ジープ5車種 TVキャンセラー施工時の確認手順

2021年2月～3月に純正搭載TVチューナーの仕様変更があり、下記画像のように「図1ナビ側」と「図2TVチューナー側」の両方から視聴制限の警告が発せられるようプログラムが変更されました。（従来はナビ側からの視聴制限警告のみでした）

図3. TVチューナーユニット

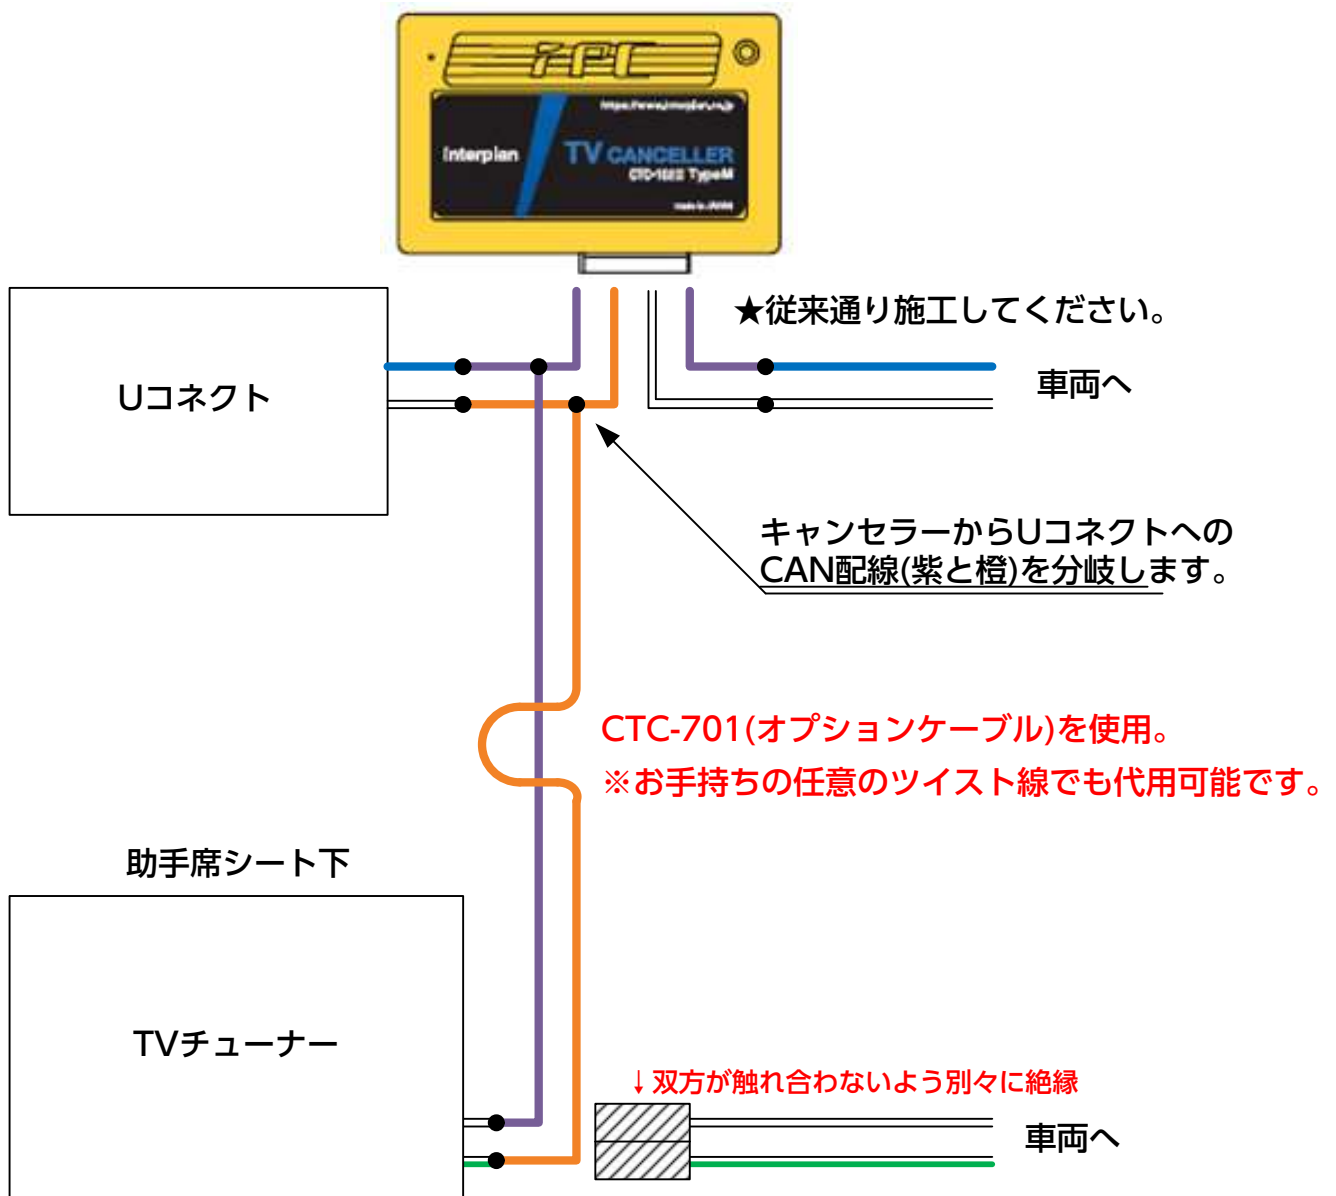
- ①CTC-102 II TypeMを今まで通りの方法で取付してください。
- ②パネル等は仮固定の状態でキャンセルをONにして走行し、モニターに視聴制限警告が出るかどうかを確認してください。
- ③図1のナビ側からの視聴制限警告が表示される場合
→ON/OFF設定の状態や接続部の状態を再度確認してください。
- ④図2のチューナー側からの視聴制限警告が表示される場合
→下記の図3.TVチューナーユニットへの追加配線が必要です。

TVチューナーは、助手席シート下にある、アンテナが4本接続されているユニットです。

④の場合には、次ページに記載の要領で追加配線をしてください。

← TVチューナー20PINカプラ画像

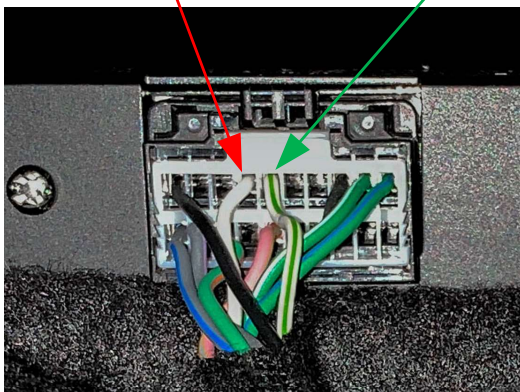
- ・TVチューナー20PINカプラのCAN配線を手前で切断。
- ・分岐してきた延長CAN配線を接続。
- ・車両側CAN配線は、ショートしないように絶縁処理。

★CAN配線の色は「白と白/緑」以外に「青と白」という組み合わせも存在します。色ではなく位置を優先で施工してください。

※爪を上にして上段の左から4番目が CAN:Hi 5番目が CAN:Low になります。
